HENVENDELSER MODTAGET I HØRINGSPERIODEN

FORSLAG TIL LOKALPLAN BAUVAISGRUNDEN ØST

Offentlig høringsperiode fra den 10. april til den 5. juni 2025.

Bilag 1 af 1 for Svarnr. 3: 20250603T07-54_20250602_184319.jpg

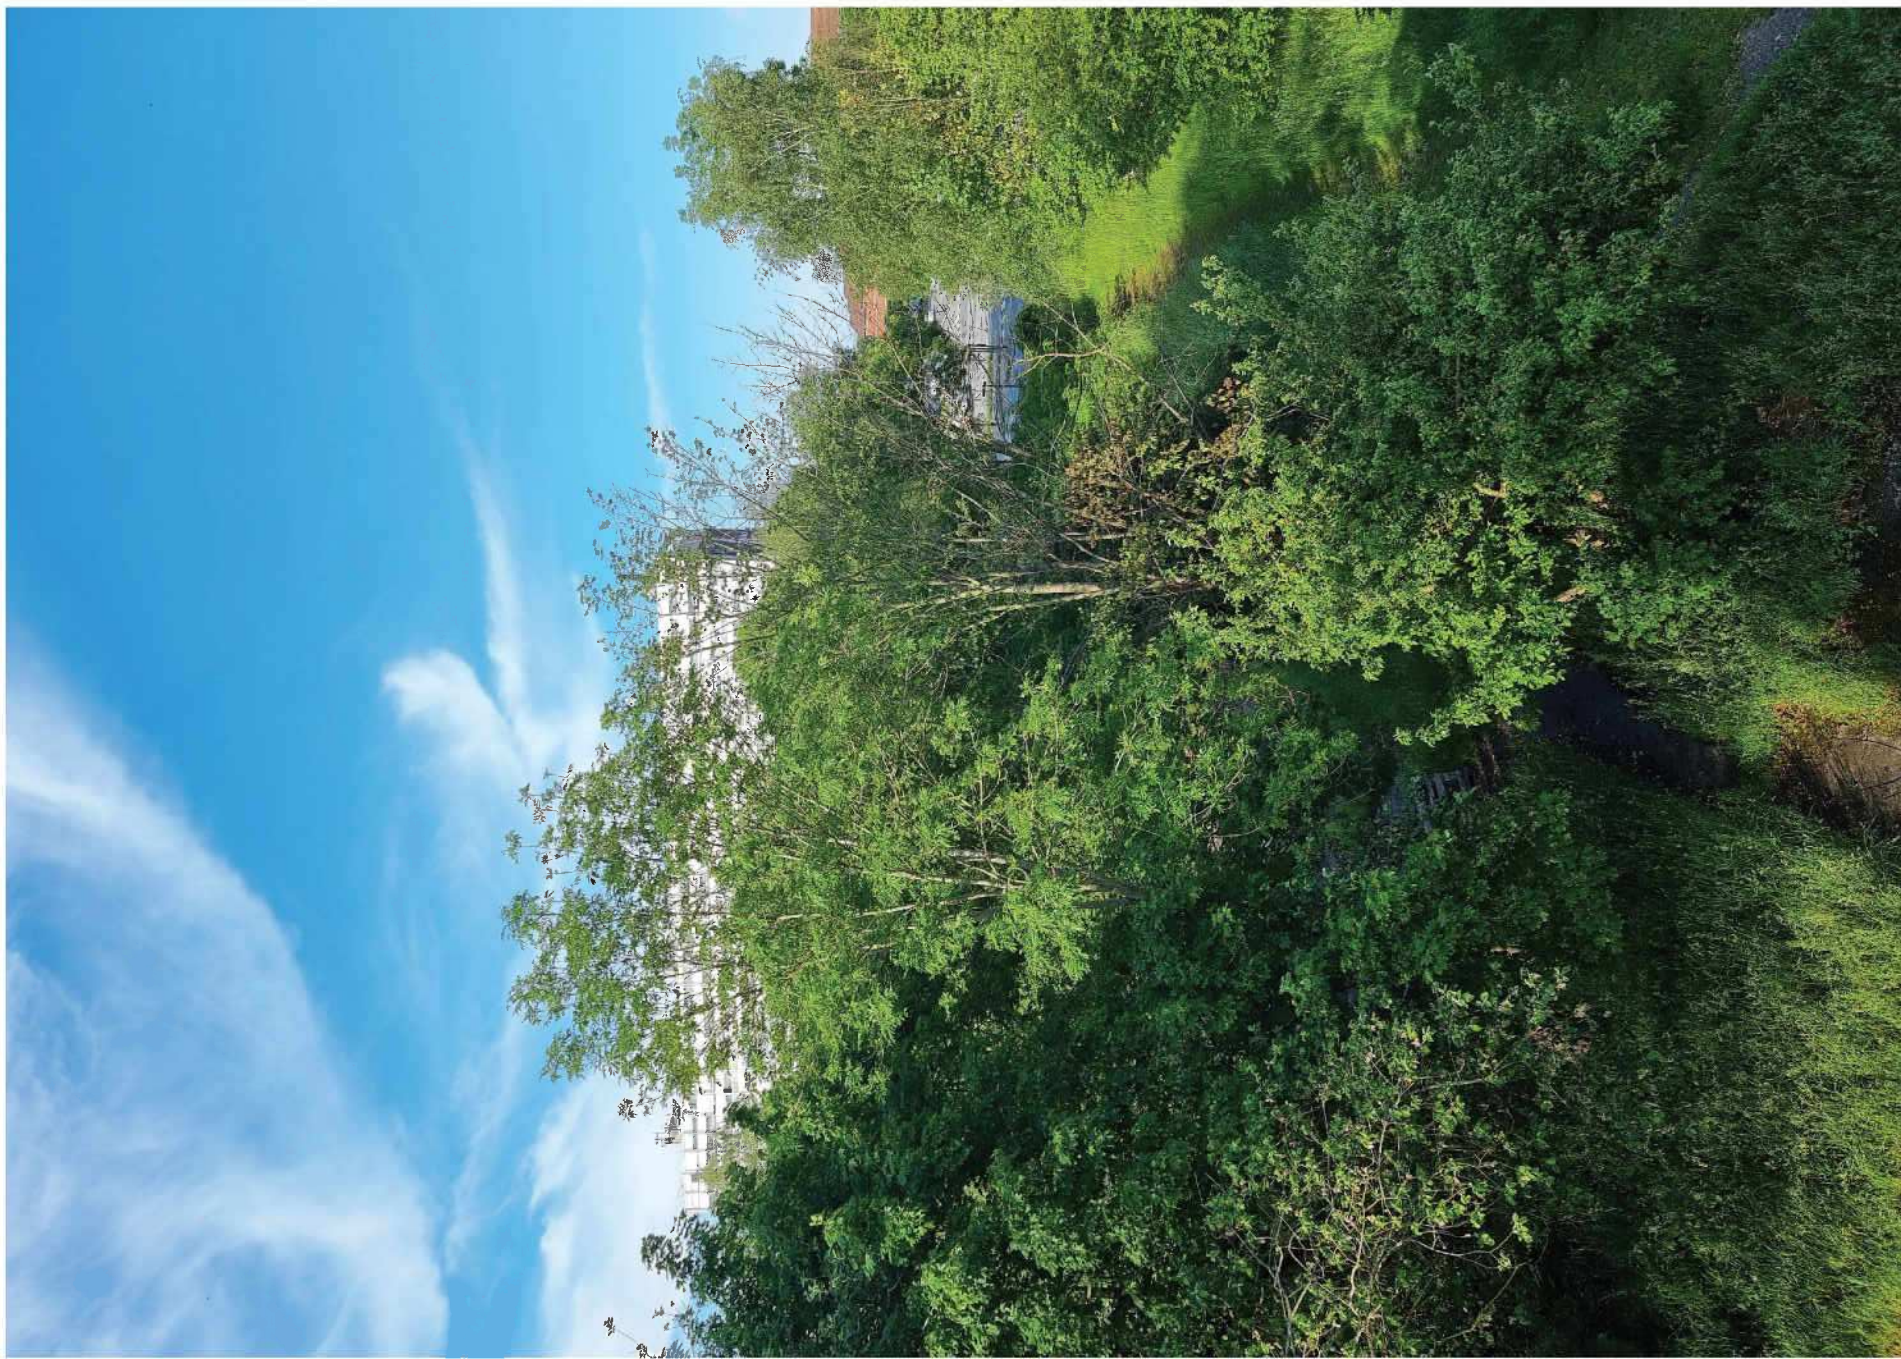
Jeg er ikke enig i projektforslaget om at ødelægge det grønne område i vores kvarter og erstatte det med flere bygninger. Med de nuværende klimaændringer tror jeg ikke, at det er en bæredygtig løsning. Fokus skal være på renovering og genbrug, ikke på nybyg. Byen udvikler sig hurtigt, og grønne områder bliver mere og mere sparsomme. Det er ikke i borgernes gavn at fjerne disse grønne områder. Desuden, bor vi i et område med høj biltrafik (motorvejskryds) og luftforurening. Træerne giver en naturlig rensning af luften og udskiftning af træer med mere beton vil kun nedsætte bokvaliteten i området. Det grønne område giver et godt sted hvor folk i alle aldre kan komme og slappe af og nyde naturen. Jeg mener, at det er i byens og borgernes gavn at bevare grønne områder som dette.

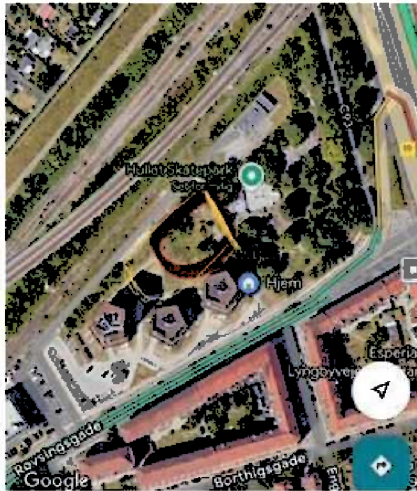
Vi er den eksisterende boligbebyggelse som ligger vest for lokalplansområdet som nævnes i forslaget.

Se billede for at se hvilke område vi henstiller til.

Ville vi indsende et høringsforslag omkring at afgive vores græsplæne til en offentlig legeplads.

Jeg kan se, at området delvist er omfattet af lokalplanforslaget, og at byggefelt for plejecenter overlapper noget af den foreslåede legeplads.

Jeres forslag vil indgå i den videre behandling af sagen.
